## 工事請負変更契約 報告書（都市建設部 都市計画課）

経済建設委員会資料  
令和8年5月19日提出

事業名	工 事 名	請負業者名	変更契約金額	変更増減額	原契約金額	落札率	変更契約工期	現契約工期
1 菰田・堀池地区活性化事業	飯塚駅東口駅前広場整備工事	株式会社クボイ	53,297,200円	△1,457,500円	54,754,700円	90.42%	—	着 手 令和 7年 9月30日
			うち消費税	うち消費税	うち消費税		—	
			4,845,200円	△132,500円	4,977,700円		—	しゅん工 令和 8年 3月27日

計画平面図 (飯塚駅東口)

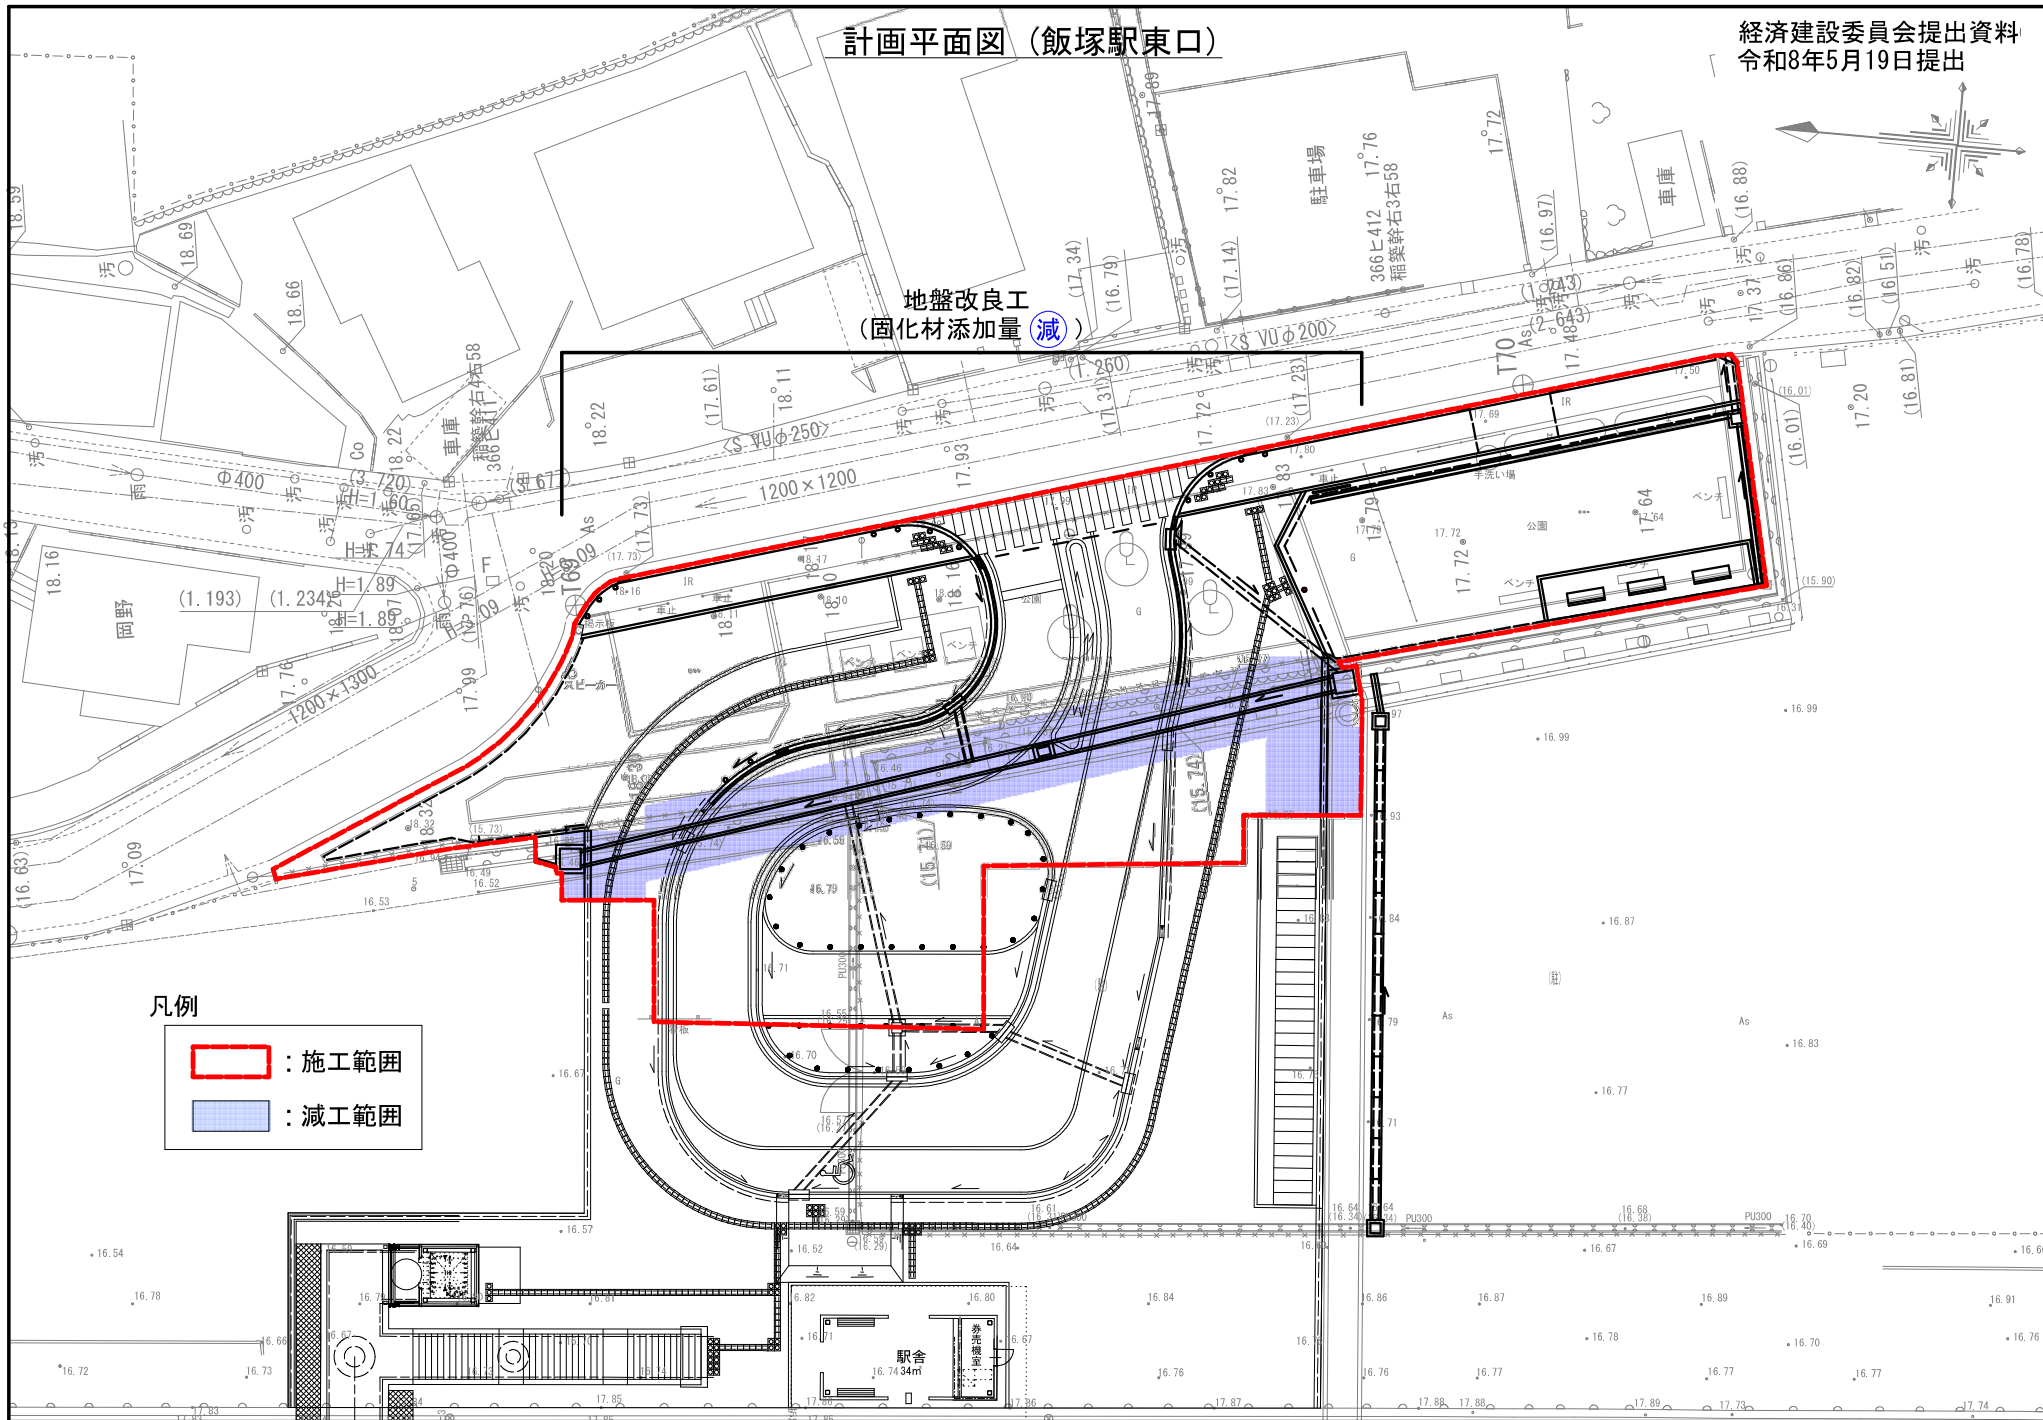
本工事における地盤改良工については、当初設計においてボーリング調査結果に基づき固化材の添加量を算出していたが、施工に先立ち現地採取土を用いた配合試験を実施した結果、当初想定よりも少ない固化材添加量で所定の改良強度を満足できることが確認されたため、配合試験結果に基づき、固化材添加量を見直し、地盤改良工の減工を行うものである。

なお、その他の数量の異動については、現地精測の結果によるものである。

地盤改良工  
(固化材添加量 減)

計画平面図(菰田西公園)

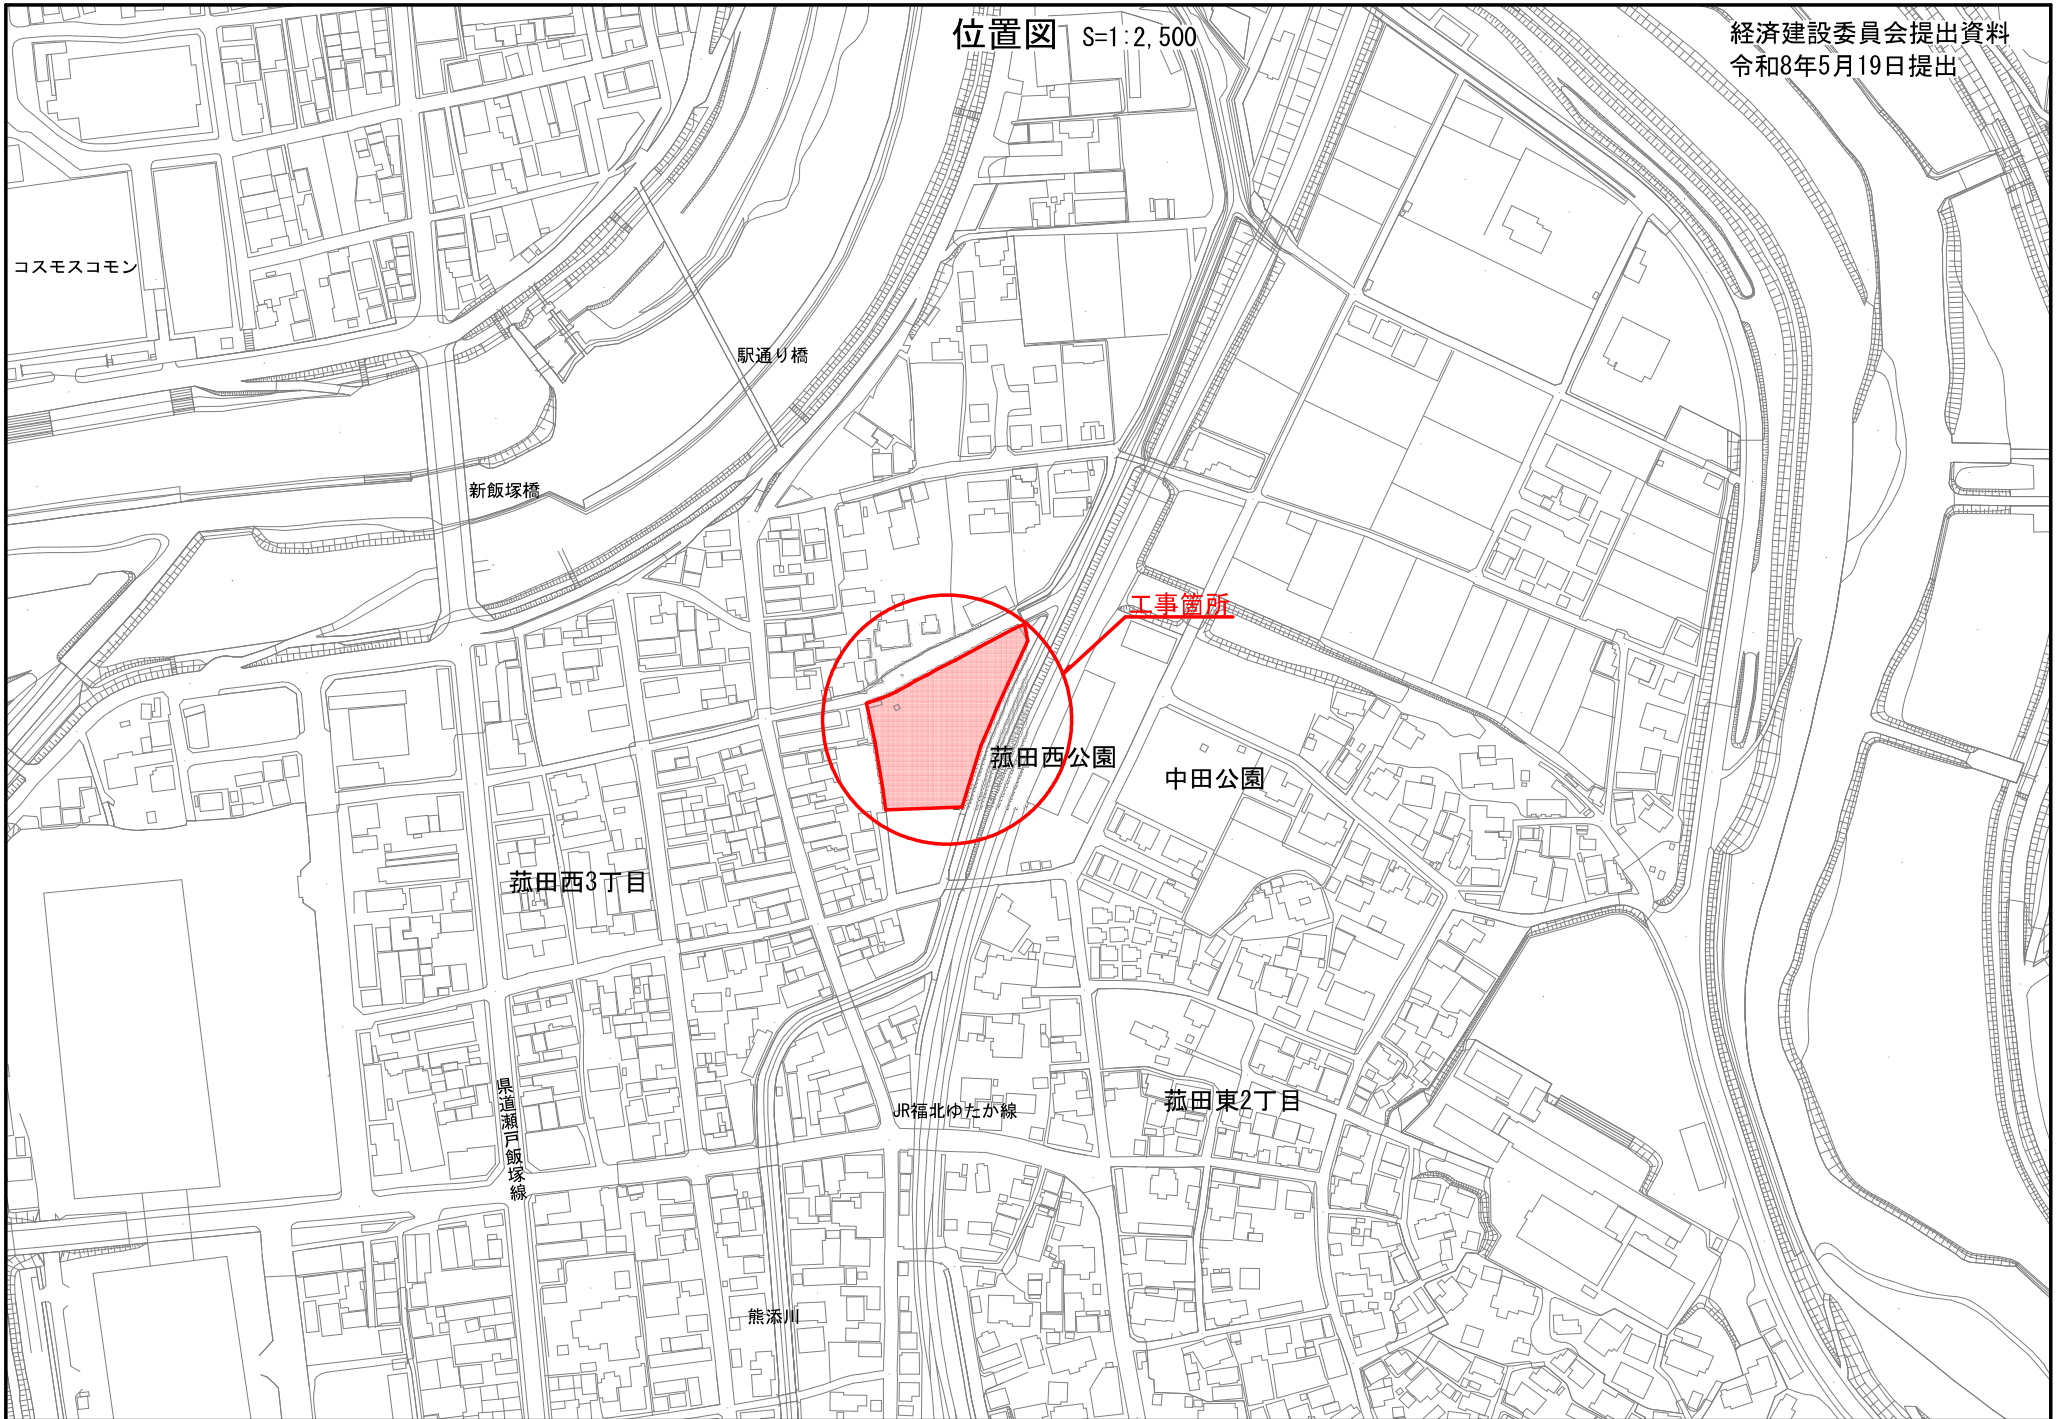
本工事における樹木の伐採および伐根について、当初設計では標準的な樹木の重量および処分量を想定していたが、実際の施工においては、樹木の含水率や根系の張り出し状況の影響により、当初想定していた処分量を下回る結果となったため、実際の発生数量に基づき、運搬費および処分費について減工とするものである。

なお、その他の数量の異動については、現地精測の結果によるものである。
